Obavijest za korisnike CT057/20/S

Predmet: tehnički problem s nekoliko SOMATOM CT skenera sa sustavom syngo CT VB20A_SP2 koji je riješen novim servisnim paketom VB20A_SP3

Sl. 1.: kontekstni izbornik (desni klik mišem) koji nudi funkcije „Cut” (Izreži) i „Repeat” (Ponovi)

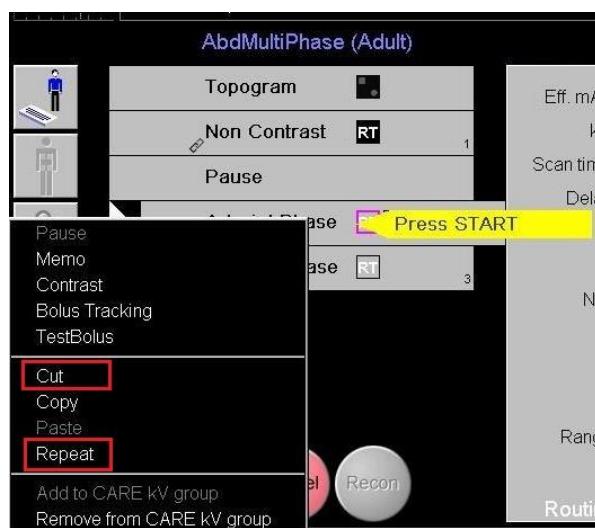
- Slika je učitana i treperi upravljački okvir (prikaže se žuti oblačić s porukom „Press start” (Pritisnite za pokretanje)) **a zatim**
- Slika učitanog protokola izreže se ili ponovi (pogledajte sliku 1.).

U toj situaciji sustav možda više neće prihvati nikakve eventualne izmjene parametara relevantnih za rekonstrukciju ili sliku. Izmijenjeni se parametri pogrešno prikazuju na grafičkom korisničkom sučelju, ali zapravo prethodne postavke ostaju nepromijenjene. Zbog toga će se izvorni parametri upotrebljavati za sliku koja je već učitana pri pokretanju rendgenskog zračenja.

Otkrili smo da je glavni uzrok problema činjenica da sustav ne aktivira naredbu za otkazivanje nakon koje slijedi ponovno učitavanje slike s novim parametrom/parametrima.

Otkažite već učitanu sliku **prije** izrezivanja ili ponavljanja unosa.

Ovaj će se problem riješiti uvođenjem poboljšane inačice softvera syngo CT VB20A_SP3. Za sve zahvaćene sustave uvest će se besplatni servisni paket s ažuriranjem CT056/20/S. On bi trebao biti izdan krajem Q4/2020. godine. Svi budući servisni paketi također će sadržavati navedenu zakrpnu.
